KOL PROJEKT	CENTRALNE BIURO PROJEKTOWO-BADAWCZE BUDOWNICTWA KOLEJOWEGO SP. Z O.O.		
	04-338 Warszawa, ul. Boremlowska 40A, tel. 4822 6730886		
INWESTOR	MAZOWIECKI ZARZĄD DRÓG WOJEWÓDZKICH W WARSZAWIE ul. Kruczkowskiego 3, 00-380 Warszawa		
NAZWA DOKUMENTACJI	PROJEKT PRZEBUDOWY DRÓGI WOJEWÓDZKIEJ NR 728 NA TERENIE GMIN: NOWE MIASTO NAD PILCĄ, ODRZYWÓŁ, GIELNIÓW		
TYTUŁ OPRACOWANIA	PROJEKT STAŁEJ ORGANIZACJI RUCHU	SKALA 1:1000	NR 54 21

PROJEKT STAŁEJ ORGANIZACJI RUCHU	
DROGA WOJEWÓDZKA NR 728 AKTUALIZACJA OZNAKOWANIA W CIĄGU DROGI WOJEWÓDZKIEJ	
PLAN SYTUACYJNY	
Rys. nr 1	Skala 1 : 1000
 B-6 prj - elementy projektowane  A-12a ist - elementy istniejące  D-35 lkw - elementy do likwidacji	
Projektował pracownik UMWM w Warszawie Paweł Zaleski: <i>Paweł Zaleski</i>

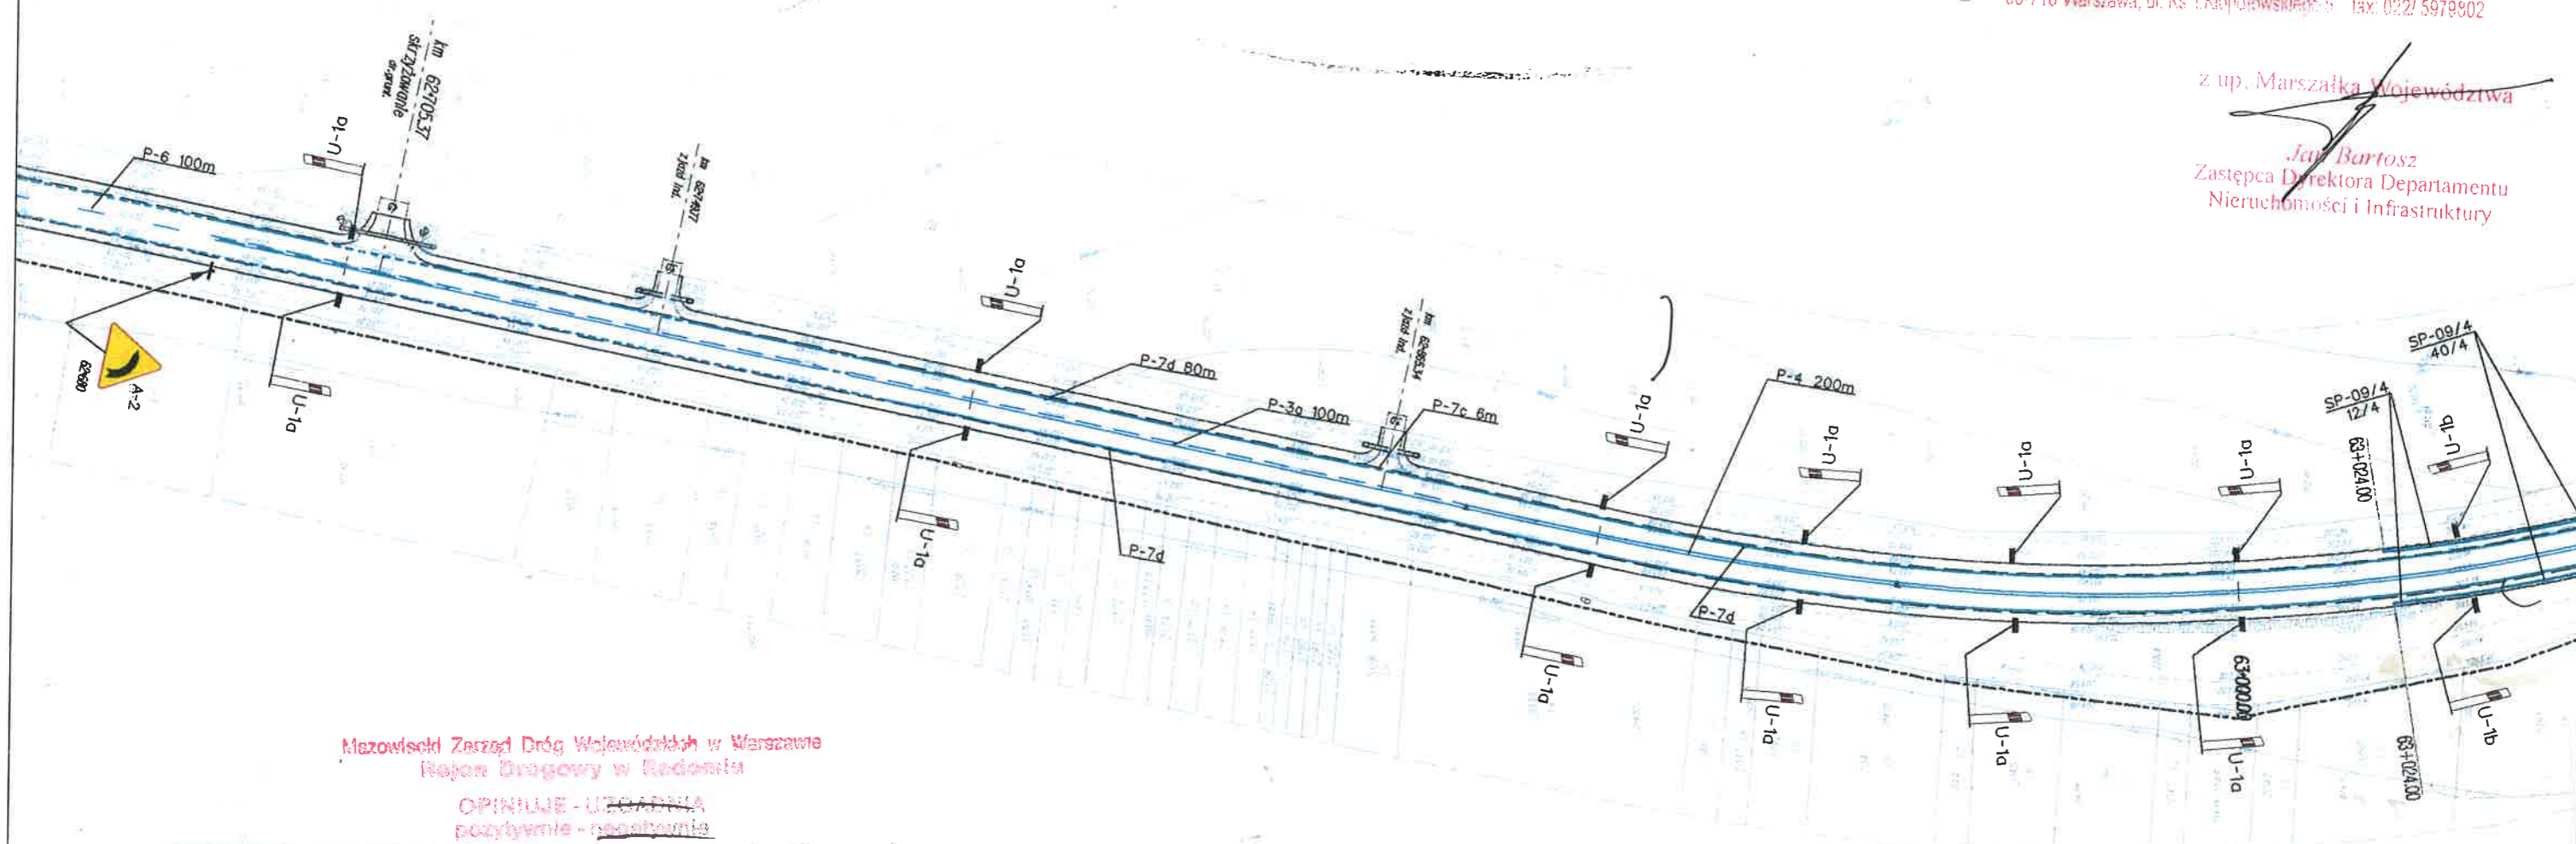
Wnosimy o zmianę oznakowania
azyli na całym odcinku przebudowywanej
drogi ze znaku U-5b na znak
U-5a ze znakiem C-9 w umieszczeniu
na wysokości 1m KIEROWNIK

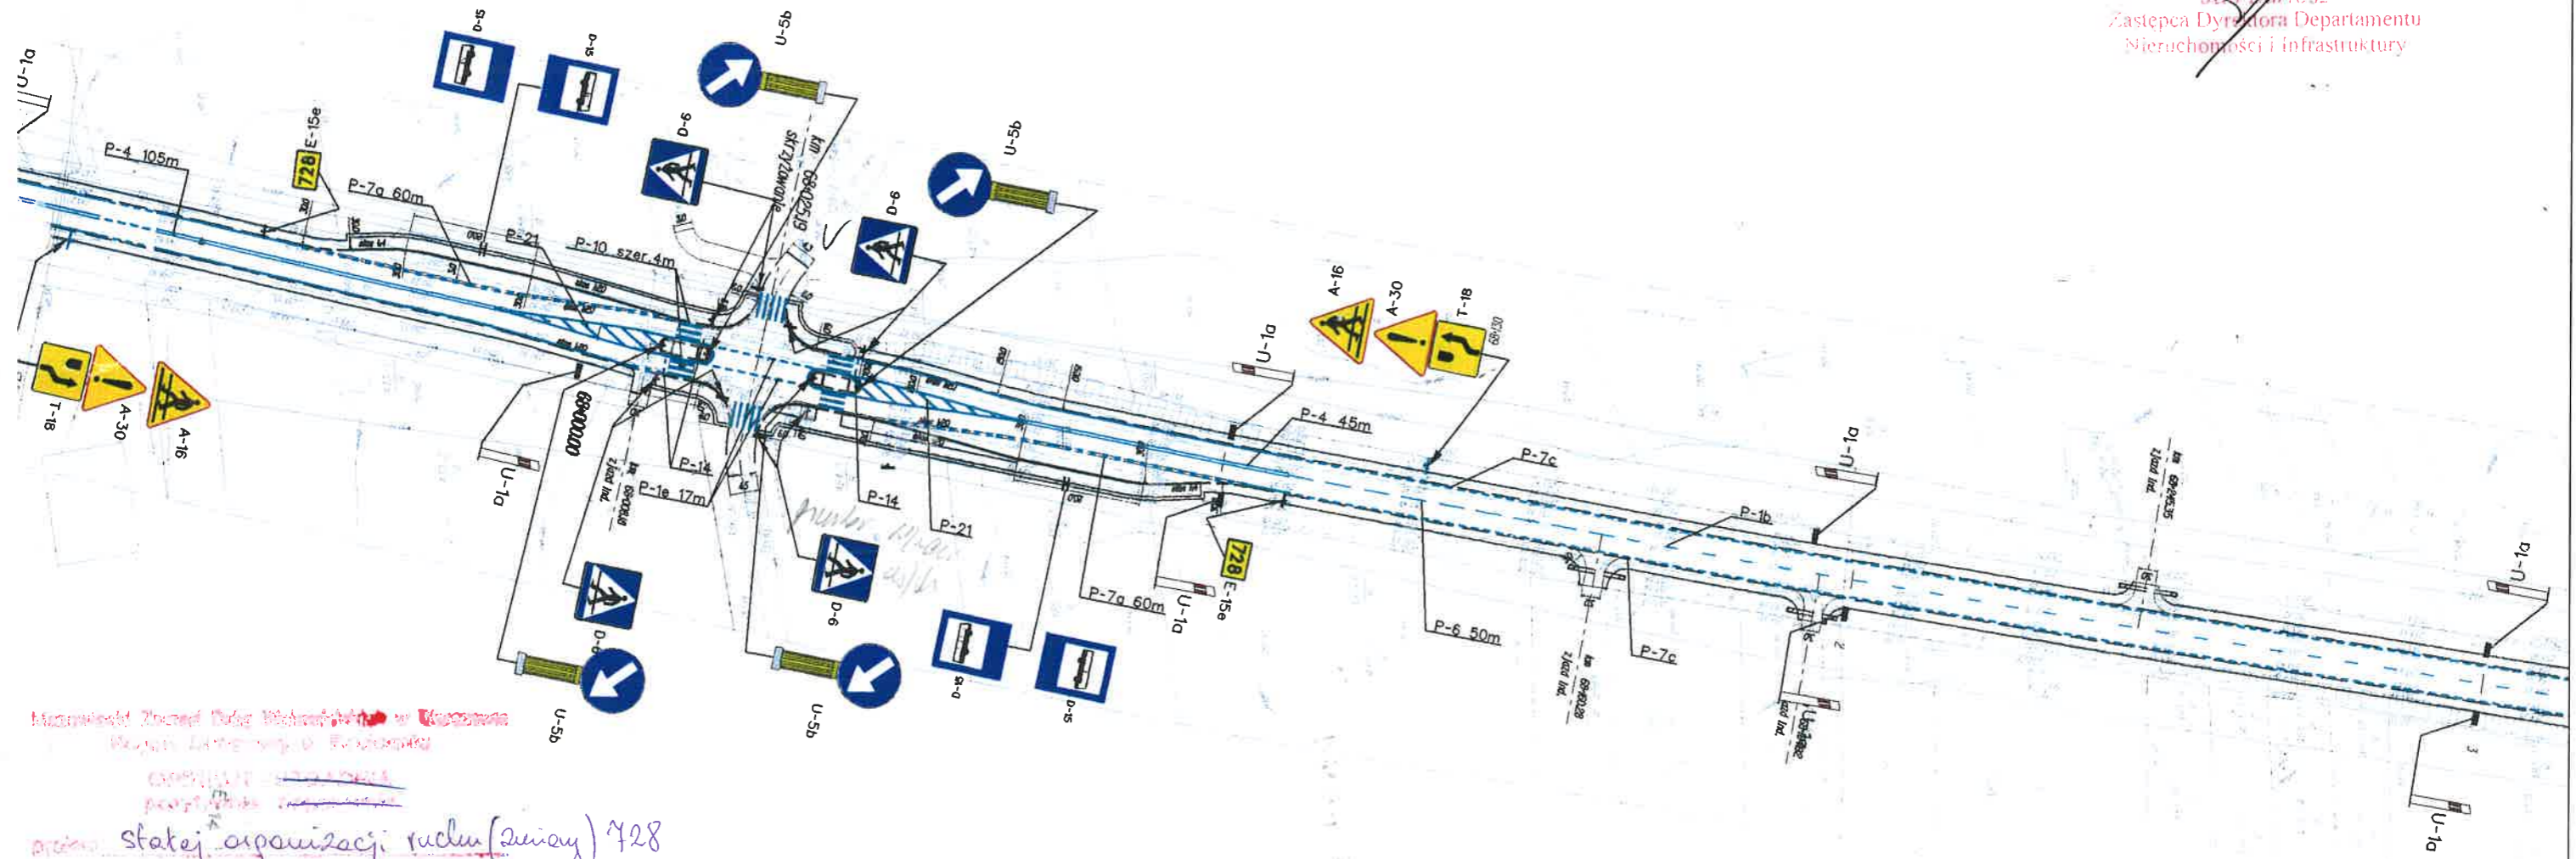
Wznowienie o zmianę oznakowanie
azyli na całym odcinku przebudowywanej
drogi ze znaków U-30 na znaki U-50
ze znakiem C-8 wywierającym
wypłosz 2 m
